## BILAN DE LA CONCERTATION

Réalisation d'une liaison cyclable  
inter-rives entre la Bâtie  
(Saint-Ismier) et le Versoud

SMMAG

▲ Présentation des trois tracés

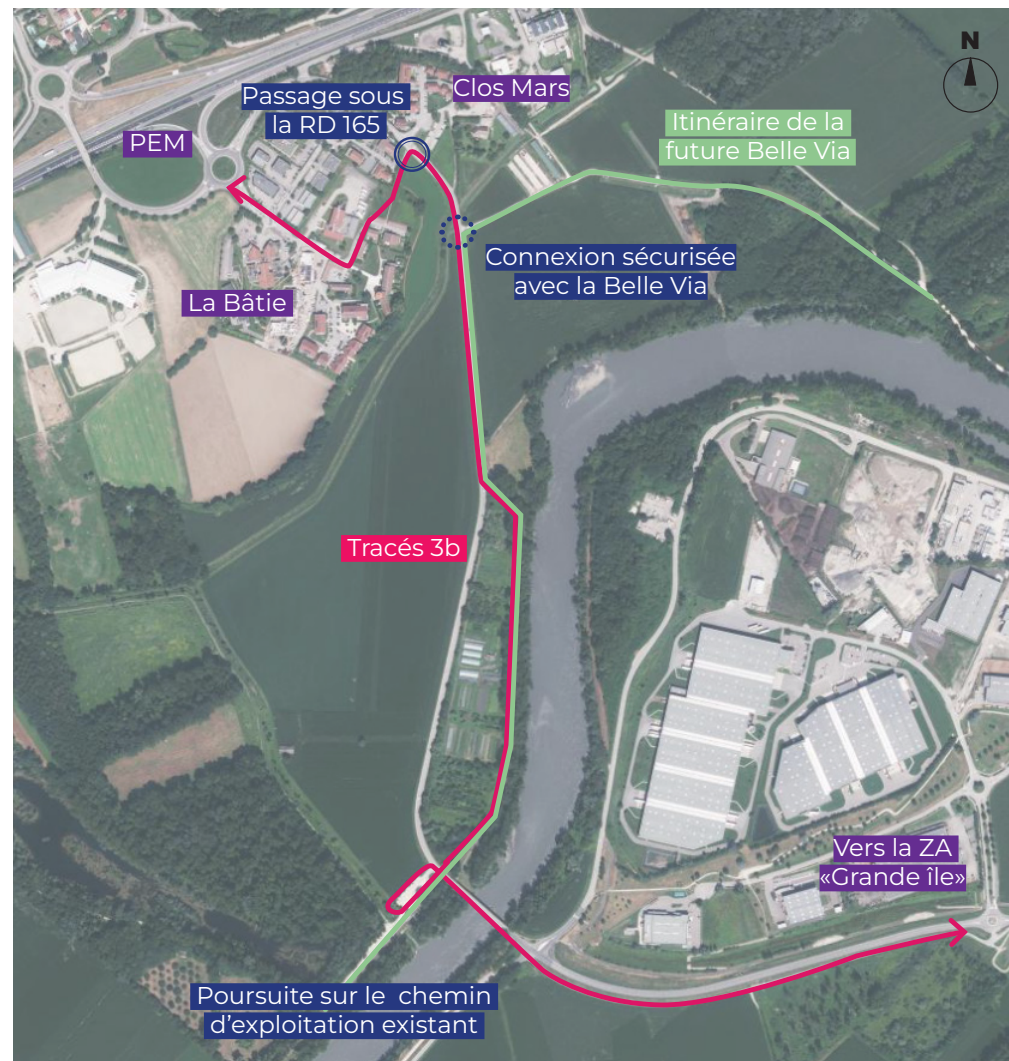
Les échanges des deux réunions publiques ont commencé par un débat sur le choix du tracé. Certains présents se projettent plus facilement sur le tracé n°1 qui leur semble plus confortable et plus direct. Après échanges avec la maîtrise d'ouvrage et le maître d'œuvre, les présents ont mieux compris le choix du tracé 3b et accueillent positivement la sécurisation de la traversée de la RD 165 au niveau du quartier Clos Mars.

Certains contributeurs ne sont pas convaincus par le choix du tracé 3b qui présente plusieurs points durs impactant la sécurité des usagers (notamment au niveau du giratoire à la sortie du PEM) et dont le coût est plus élevé du fait de l'aménagement d'un passage inférieur dans le secteur Clos Mars. Tous ne sont cependant pas d'accord sur le tracé à retenir. 5 contributeurs partagent le choix du tracé 3b qu'ils jugent pertinent au regard des enjeux de sécurité, de distances entre secteurs d'habitat et d'activité et du respect de l'environnement.

Pour la FFTC, le tracé 3b n'est pas le meilleur car il fait passer en zone inondable.

*Le tracé 1 est attractif sur le plan mais pose des questions majeures dans sa mise en œuvre. En effet, il traverse une zone naturelle sensible ce qui oblige des études environnementales poussées, qui ralentiraient le projet pour un aboutissement incertain.*

*De plus, ce tracé est exposé à une multiplicité d'usages. Le chemin est emprunté régulièrement par les usagers du centre équestre, cet usage doit être pris en compte et rend impossible la mise en enrobé du chemin (d'autant plus dans une zone naturelle, dans un contexte de Zéro Artificialisation Nette). Il est également emprunté par de gros engins agricoles.*

*Enfin, c'est un itinéraire plutôt orienté pour la promenade et le loisir, il est éloigné de l'urbanisation existante et n'offre pas une alternative efficace aux usagers à vélo entre leur domicile et leur lieu d'activité.*

*Le tracé n°2 ne peut être réalisé car le passage à niveau pour traverser le rond-point de la Bâtie se situe sur le domaine autoroutier concédé, toute traversée piétonne ou cyclable y est interdite.*

*Concernant les tracés n°3, les élus de Saint-Ismier, ont souhaité saisir l'opportunité d'un nouvel ouvrage pour sécuriser la traversée qui connecte les lotissements le Clos Mars à La Bâtie car elle pose aujourd'hui des problèmes de sécurité notamment pour les scolaires. C'est pourquoi le choix s'est orienté sur le tracé 3b qui permet également de répondre aux enjeux de sobriété foncière, environnementale et financière grâce à la mutualisation avec une partie du tracé de la Belle Via.*

Les trois scénarios de franchissement présentés lors de la concertation

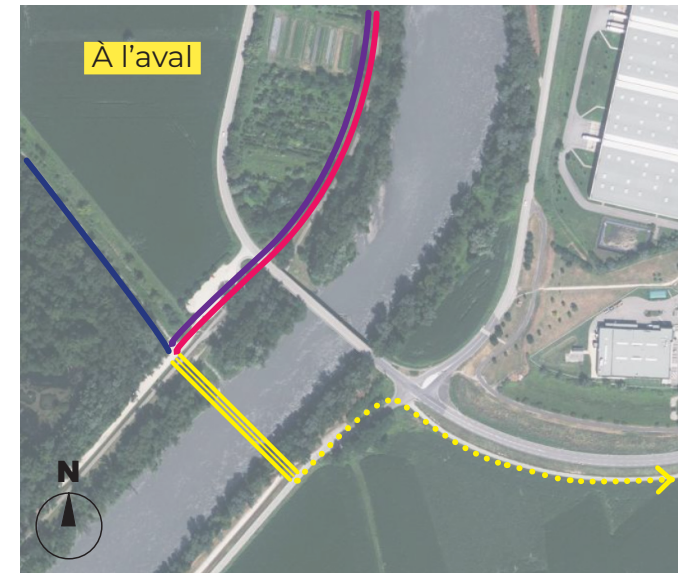
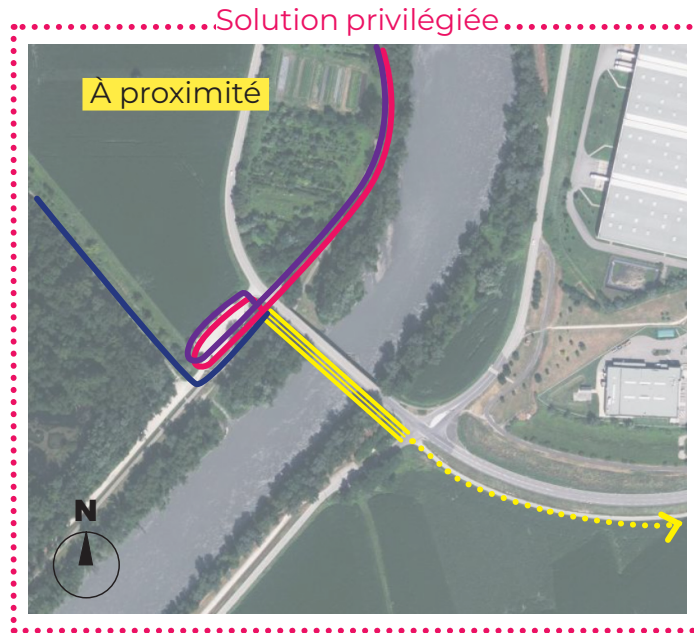
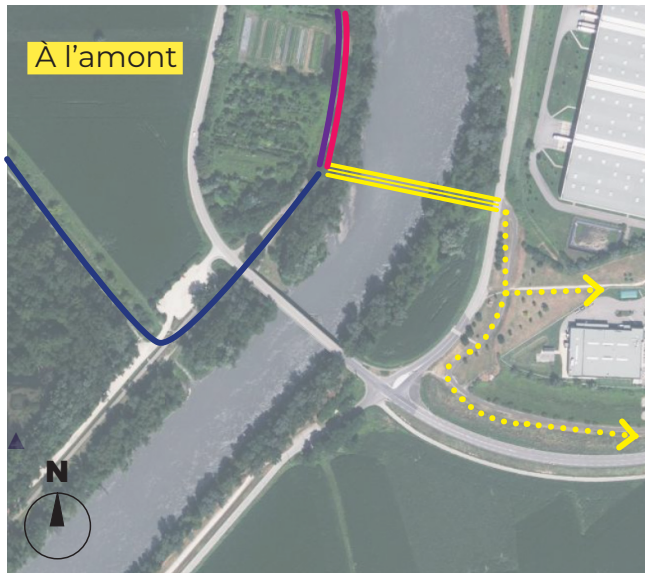
Lors des deux réunions publiques, les présents ont partagé leur incompréhension quant au positionnement de la passerelle pour permettre aux cyclistes et aux piétons de franchir l'Isère. Une passerelle en amont leur semble plus appropriée car elle permet de connecter la future liaison inter-rives à la piste cyclable existante de la ZA Grande Île et d'éviter ainsi de traverser la RD 165.

Même constat pour plusieurs contributeurs. Le choix de positionnement de la passerelle ne serait pas le plus adapté aux usages et aménagements existants. La passerelle en amont du pont éviterait aux usagers de traverser la RD 165 considérée selon eux comme accidentogène pour les cyclistes. Ce scénario supprimerait également le partage de la voie entre piétons, cyclistes et engins agricoles, jugé inconfortable.

Les associations ADTC, GRENE et AF3V comprennent les contraintes hydrauliques, imposant une passerelle en aval du pont routier sur l'Isère. Dans ces conditions, elles soutiennent la réalisation d'une voie verte avec enrobé le long de la RD 165. A terme, l'aménagement devra être prolongé jusqu'à la voie ferrée où le schéma directeur cyclable prévoit un aménagement cyclable de type Chronovélo. Ces associations pointent également l'entretien très régulier que demandera la circulation d'engins agricoles sur ce tronçon.

La FFTC partage l'avis des participants sur le positionnement de la passerelle qu'elle juge être du mauvais côté. L'association préconise une passerelle en encorbellement en matériau composite, en amont, du pont. L'association se réfère à un ouvrage comparable réalisée à Virignin-La-Balme. Ce scénario permettrait d'éviter d'avoir à utiliser le chemin d'exploitation au sud et à aménager le carrefour giratoire de la ZA Grande Île. Enfin, quelque soit le type de passerelle choisi ou son positionnement, la FFTC recommande qu'un revêtement antidérapant soit appliqué.

*Pour tout nouvel ouvrage dans l'Isère, la démarche préalable est d'identifier le projet qui a le moindre impact hydraulique. Dans ce projet, installer une nouvelle passerelle signifie plonger de nouvelles piles dans l'Isère. Si les piles de la passerelle sont positionnées en amont, des études hydrauliques supplémentaires devront être menées. Ces études alourdiraient le coût global du projet et allongeraient le temps de réalisation. De plus, pour que les piles supportent l'accumulation d'embâcles, il faudrait élargir ces nouvelles piles et donc augmenter le coût de la passerelle.*

*Le positionnement des piles de la passerelle à proximité et en aval du pont permet de bénéficier du masque hydraulique des piles de ce dernier. Ainsi, le comportement hydraulique de l'Isère reste inchangé et les embâcles continueront d'être gérés par les piles du pont routier.*

*Aujourd'hui, il existe des solutions techniques pour mettre en place une passerelle sans pile, mais aucune n'a été envisagée pour des raisons financières. Le coût d'une passerelle sans pile est deux fois supérieur à une passerelle avec pile (d'environ 8000 €/m<sup>2</sup> contre 4000 €/m<sup>2</sup> pour une passerelle avec piles). La passerelle est déjà estimée à 2,8 millions d'euros soit plus de la moitié du montant des travaux (4,840 millions d'euros).*

*Une passerelle sans pile suppose également une structure suspendue (câbles avec pylônes) qui a un impact prégnant dans le paysage. Des études plus poussées vont être menées pour essayer de réduire au minimum les piles de la passerelle (1 seule pile au lieu de 2).*
